Rijksmonument Courtine VIII-IX met ravelijn

Monumentnummer: 365.894

Definitief Ontwerp t.b.v. Projectplan Waterwet

Ruimtelijk effect PPWW

Profiel dijkpaal TG436

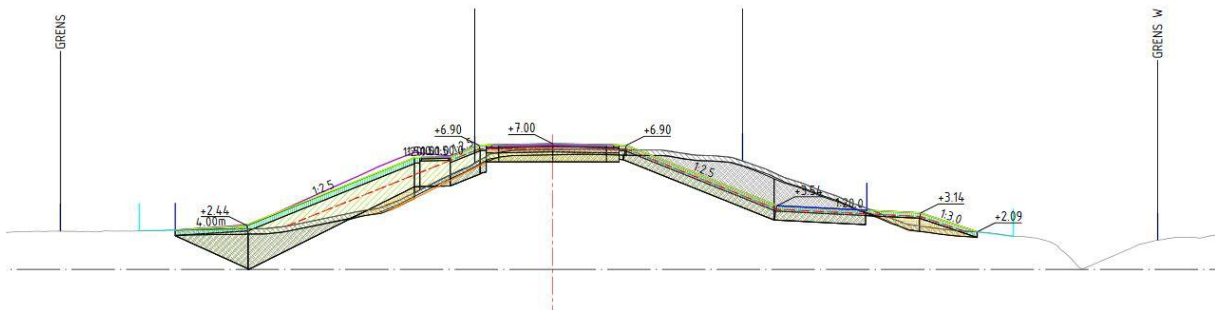
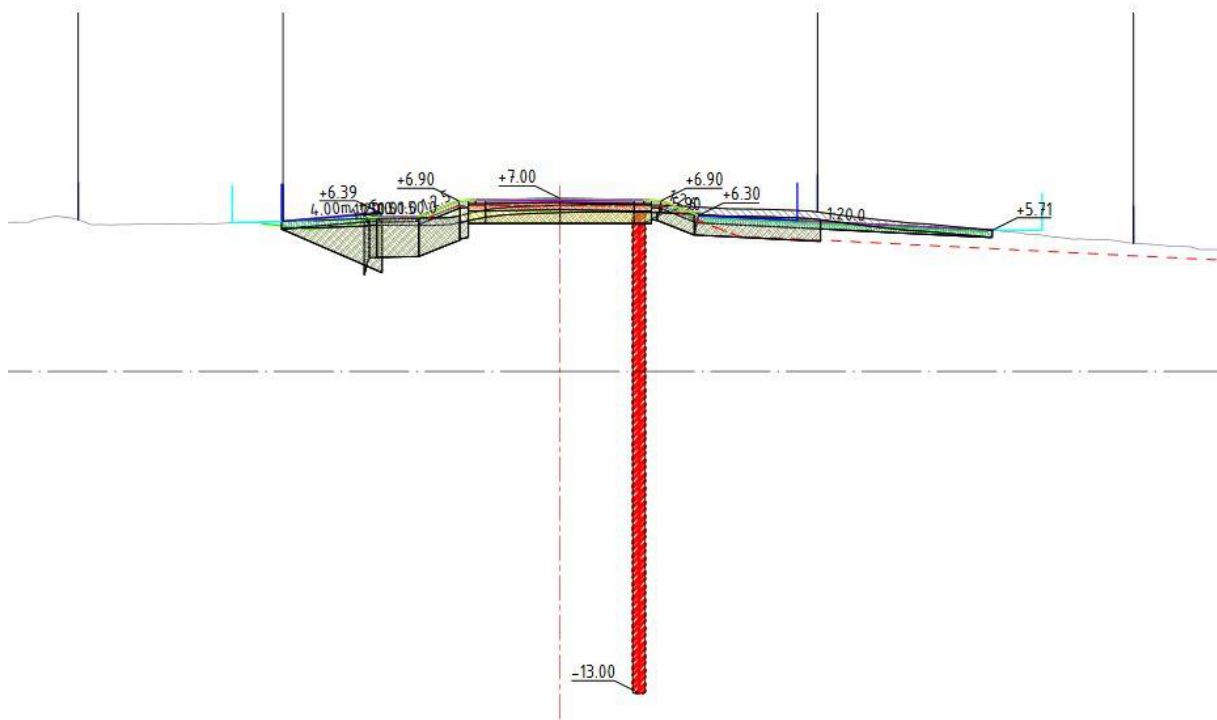
In dijkvak 14b wordt een langsconstructie toegepast, in dijkvak 14a een oplossing in grond. De overgang tussen beide, moet nog nader uitgewerkt worden. Voor beide dijkvakken geldt dat aan de binnenzijde grond wordt verwijderd en aan de buitenzijde grond wordt aangebracht. Het voetpad dat nu aan de binnenzijde op de kruin ligt, wordt verplaatst naar de buitenzijde, en komt iets lager te liggen dan de kruin. De nieuwe kruin wordt 18 cm tot 39 cm hoger dan de bestaande kruin.

Profiel dijkpaal TG438

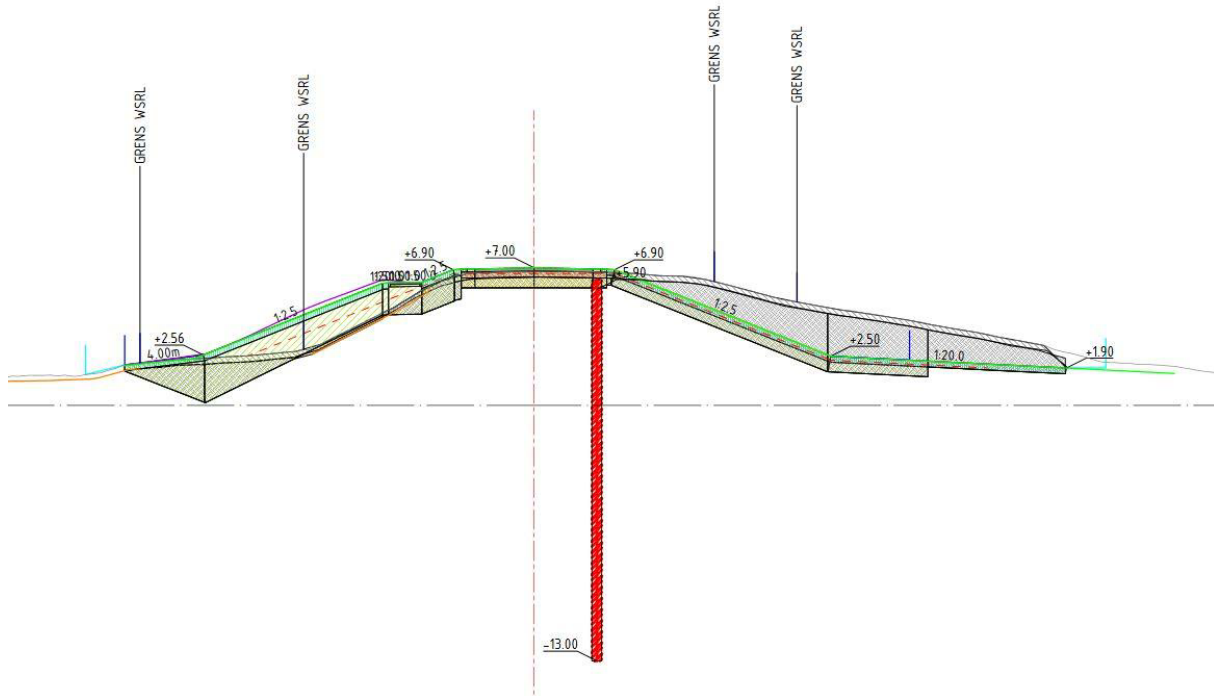
De Dalemsedijk ligt over het ravelijn voor de courtine. De restanten van het ravelijn zijn nog herkenbaar aan weerszijde van de dijk aanwezig. Het deel ten zuiden van de dijk is volledig overgroeid. Het deel ten noorden van de dijk is in gebruik als tuin. Voorheen werd uitgegaan van het opknappen van de zuidzijde van het ravelijn. Omdat nu duidelijk is geworden dat de noordzijde op termijn ook beschikbaar komt, wordt nu uitgegaan van het opknappen van zowel de noordzijde als de zuidzijde. De Rijksdienst voor het Cultureel Erfgoed heeft aangegeven dat bij de restauratie of reconstructie van het ravelijn een visiedocument van de gemeente Gorinchem als uitgangspunt moet dienen. Dit visiedocument moet zijn gebaseerd op de uitkomsten van een cultuurhistorisch onderzoek van de gehele vesting. Een dergelijk onderzoek is nog niet uitgevoerd. In afwachting van de resultaten van een dergelijk onderzoek en de daaruit voortkomende visie van de gemeente Gorinchem op de vestingwerken als geheel, wordt op dit moment voor het ravelijn uitgegaan van het verwijderen van de begroeiing en het herstel van de buitentaluds zodat de hoofdvorm van het ravelijn weer zichtbaar is. Een nadere detaillering van het ravelijn is afhankelijk van het genoemde onderzoek en de visie.

- Overgang van dijkvak 14a naar dijk vak 14b, van oplossing naar grond naar langsconstructie, en de impact op het aanzicht van het ravelijn bij het binnenkomen van de vesting.
- Vooral nog wordt ter hoogte van het ravelijn uitgegaan van het verwijderen van de begroeiing en het herstel van de buitentaluds zodat de hoofdvorm van het ravelijn weer zichtbaar is. Een eventuele nadere detaillering van het ravelijn is afhankelijk van een door de gemeente Gorinchem uit te laten voeren cultuurhistorisch onderzoek naar de gehele vesting.
- Zorg (met name bij de aanleg van het voetpad ten zuiden van de kruin) ervoor dat de keermuren van de courtine zichtbaar blijven.
- Zorg ervoor dat de keermuren en wal van de courtine niet beschadigd worden bij het aanbrengen van de langsconstructie.
